**Vegna:** Máls nr. 0099/2026, Borgarlína 1. lota - Suðurlandsbraut - USK24090201 (Auglýsing tillögu)

**Efni: Mál 99/2026 Borgarlína 1. lota – Suðurlandsbraut, tillaga að nýju deiliskipulagi**

4.1.Athugasemd DSK Suðurlandsbraut - Hjo´lasti´gar.png

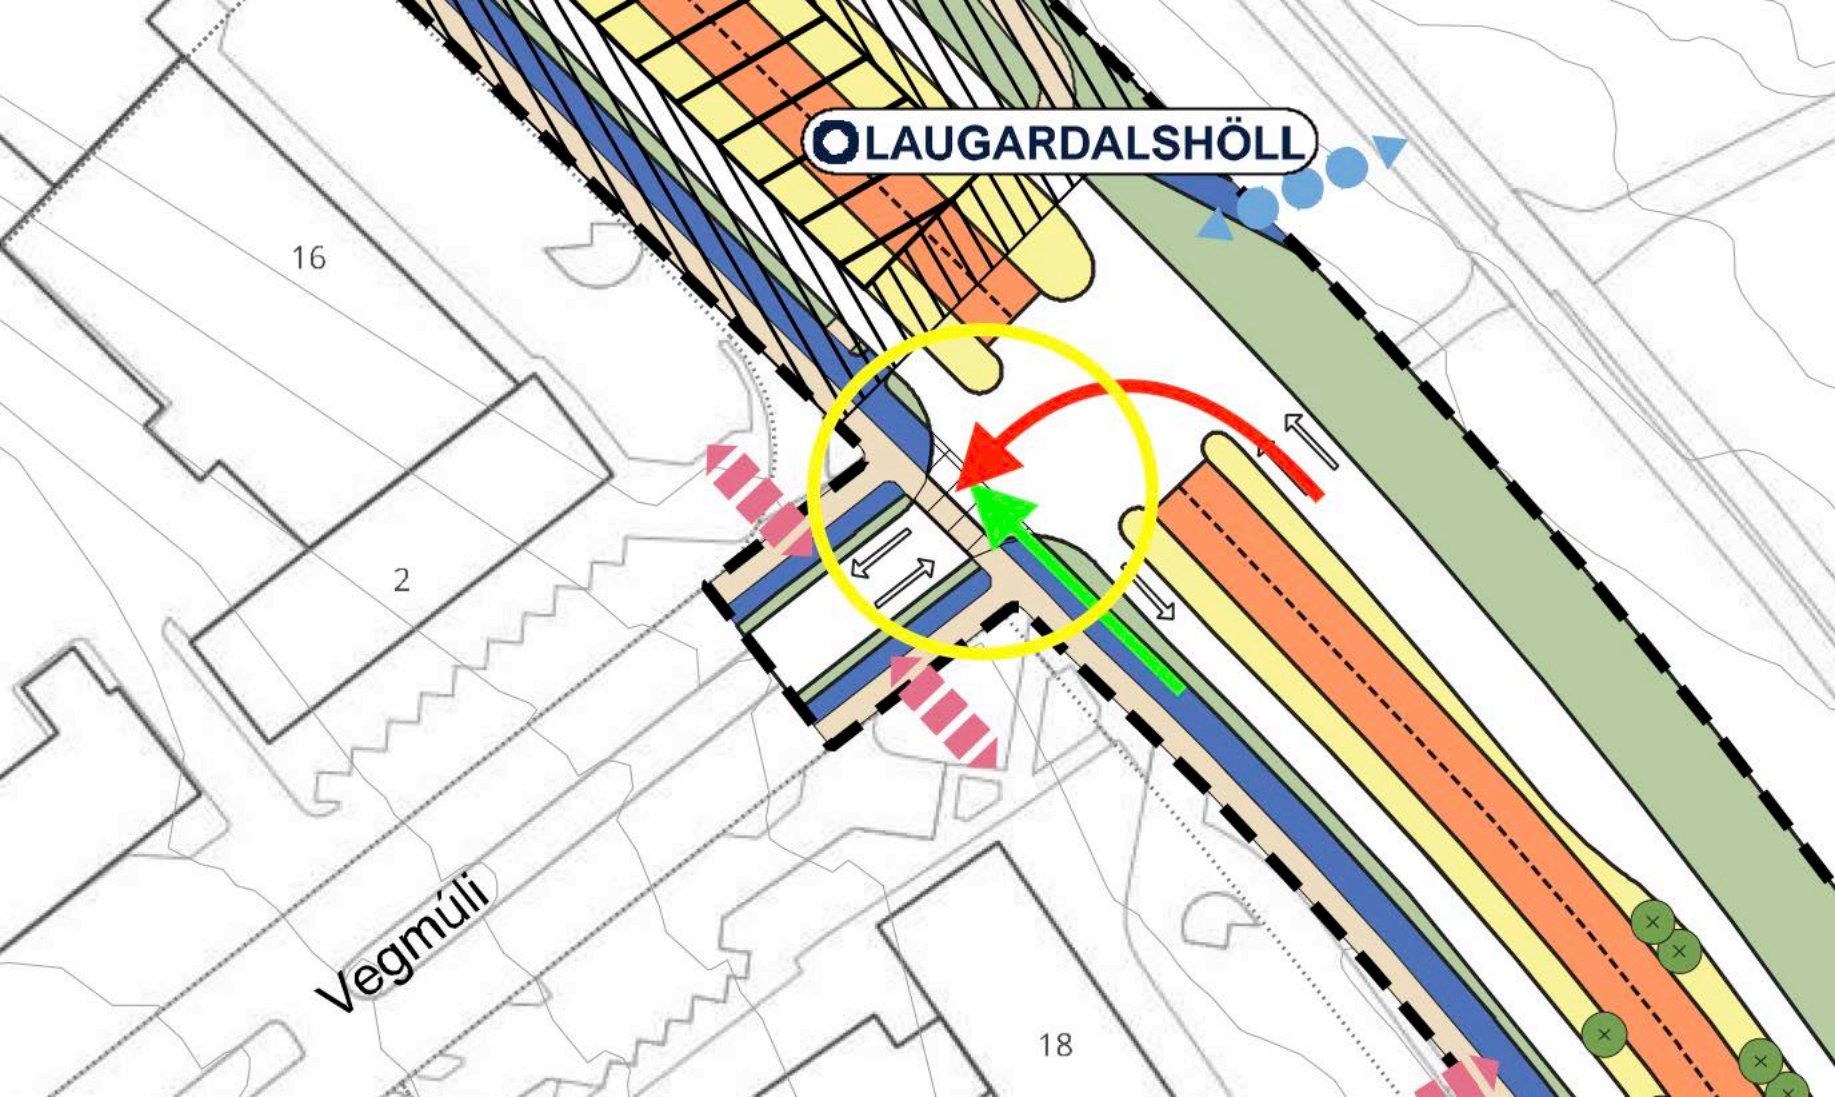
Til einföldunar og minnkunar á mögulegum árekstrum milli hjólandi og akandi ætti hjólastefna á þessum deiliskipulagskafla að vera samhliða akandi umferð. Það reynir nægilega mikið á akandi að gæta að hjólandi umferð sem ferðast samhliða þeim og erfitt fyrir akandi að huga einnig að hjólandi umferð úr annarri átt.

Ég lendi oft í því að ekið er í veg fyrir mig ef ég er að hjóla gegn akstursstefnu á tvístefnu hjólastígum. Þetta mætti koma í veg fyrir með því að hafa hjólastígana einstefnustíga með akstursstefnu. Núverandi stígur Laugardalsmegin fengi þá hjólastefnu úr austri til vesturs og nýr stígur fengi hjólastefnuna vestur til austurs.

Í fylgiskjali má sjá einn af mörgum stöðum í deiliskipulaginu þar sem auknar líkur eru á árekstri milli hjólandi og akandi með auglýstu fyrirkomulagi. Rauð lína táknar akandi umferð og græn hjólandi gegn akstursstefnu. Sambærileg hætta er á öllum gatnamótunum með auglýstu fyrirkomulagi.

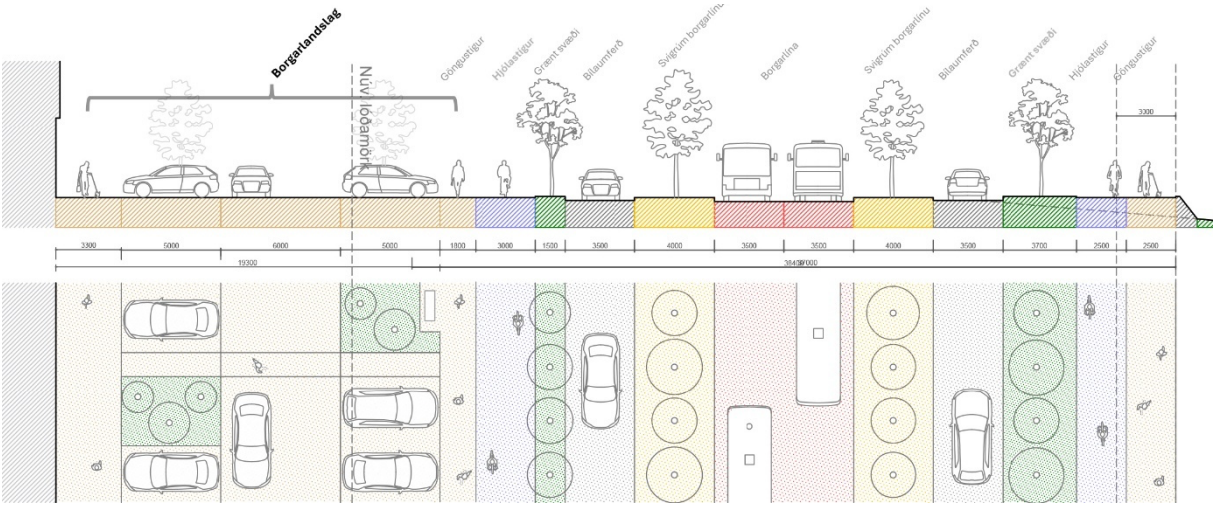
Samkvæmt deiliskipulagstillögunni er gert ráð fyrir 2,5–3 metra breiðum hjólreiðastígum beggja vegna Borgarlínu.

Við góð skilyrði má áætla að 1,5 metra breiður hjólastígur í hvora átt, eða samtals 3 metra breiður stígur fyrir umferð í báðar áttir, geti annað um 750 hjólreiðamönnum á klukkustund. Hér er eingöngu átt við einn slíkan stíg öðrum megin við Borgarlínu.

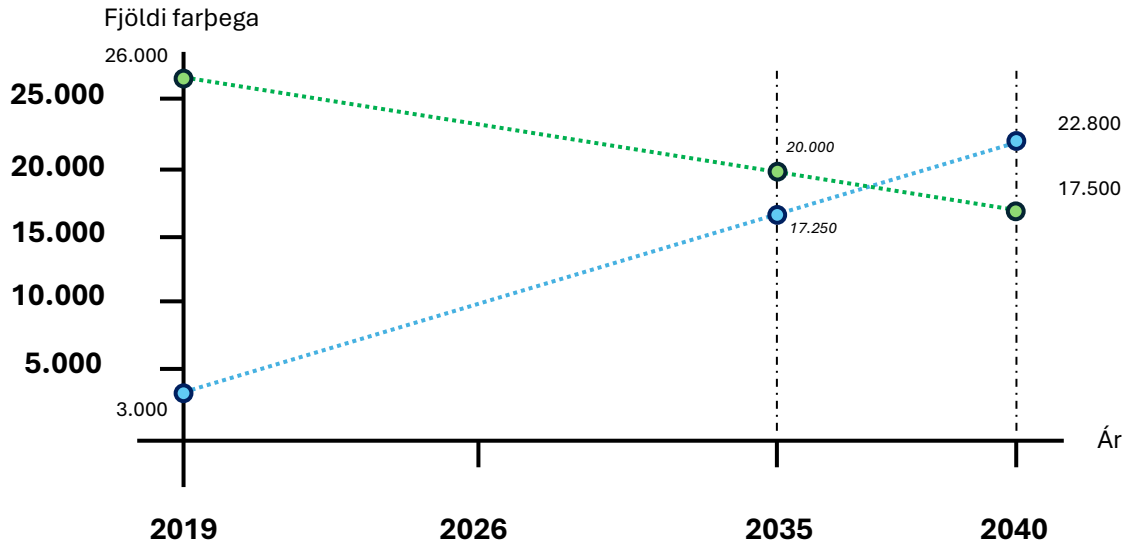
- Hvernig mun umferðaflæði líta út á tímabilinu 2035–2040?
- Er afkastagetan nægileg skv. reiknilíkani fyrir þetta tímabil?
- Skv. kynningarmyndbandi er einnig gert ráð fyrir flæði strætisvagna. Er það einnig tekið með í reiknilíkaninu?
- Skv. umferðagreiningu er gert ráð fyrir tilkomu Sundabrautar. Hversu raunhæft er að byggja á þeirri forsendu og taka það með í reiknilíkanið?

Sneiðing C-C
1:200
Suðurlandsbraut 2
Engjateigur 9
3,2 m
3,0 m
4,5 m
3,5 m
4,0 m
3,5 m
3,5 m
4,0 m
3,5 m
3,7 m
2,5 m
2,5 m
38,4 m

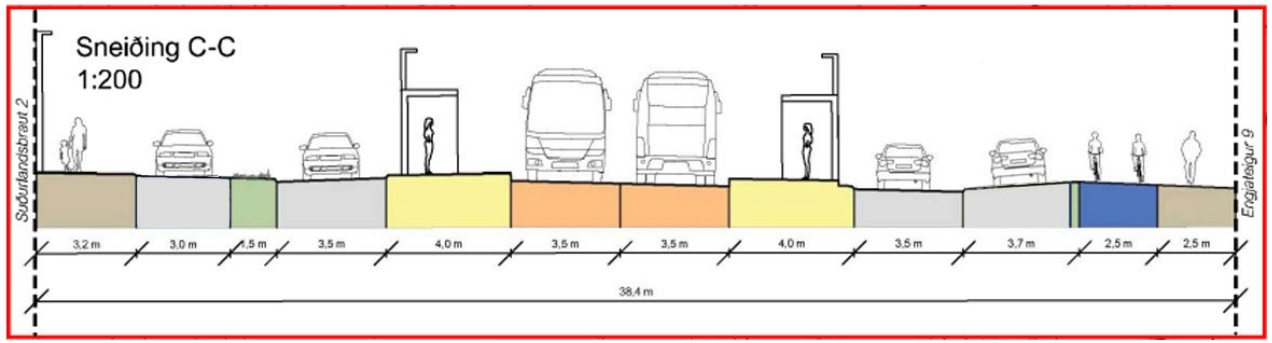
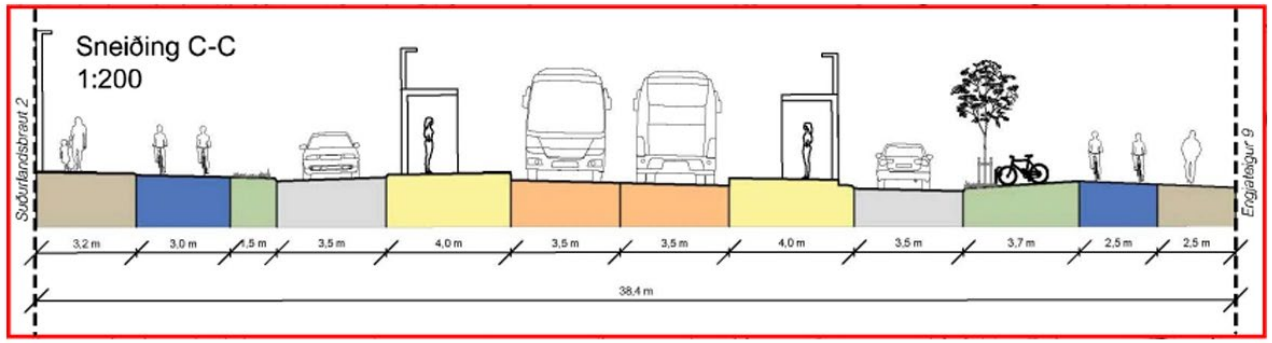
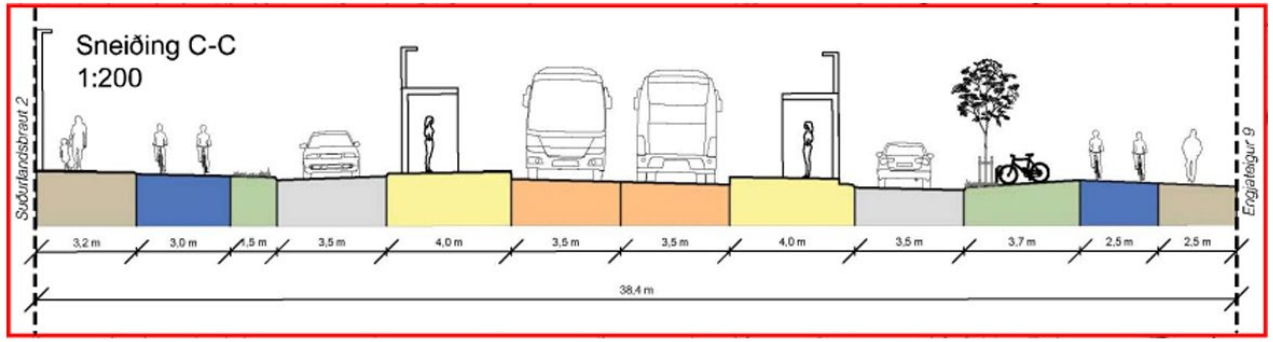
- Er mögulegt að minnka breidd hjóla- og göngustíga meðfram Suðurlandsbraut, úr 3,0 m í 2,5 m og úr 3,2 m í 2,5 m?
- Þá myndum við vinna 1,2 m, ef það gengur upp.

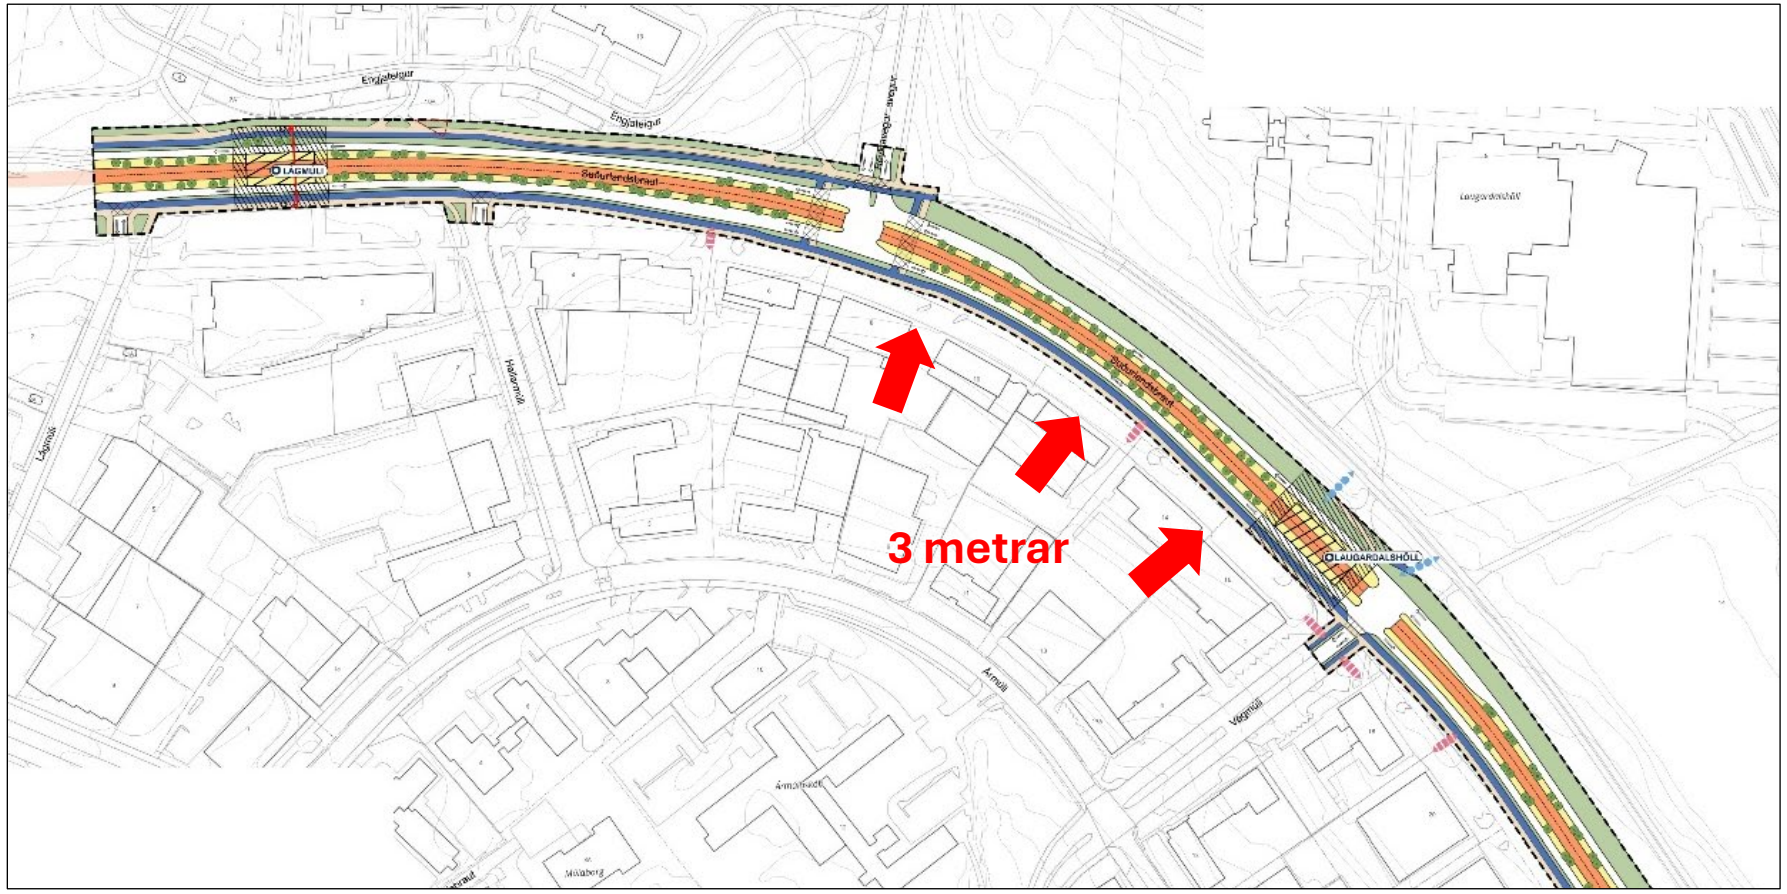
- Við teljum rétt að kanna þann kost að færa Borgarlínuna um 3 metra til norðurs, þannig að áhrif á bílastæði við Suðurlandsbraut verði sem minnst.
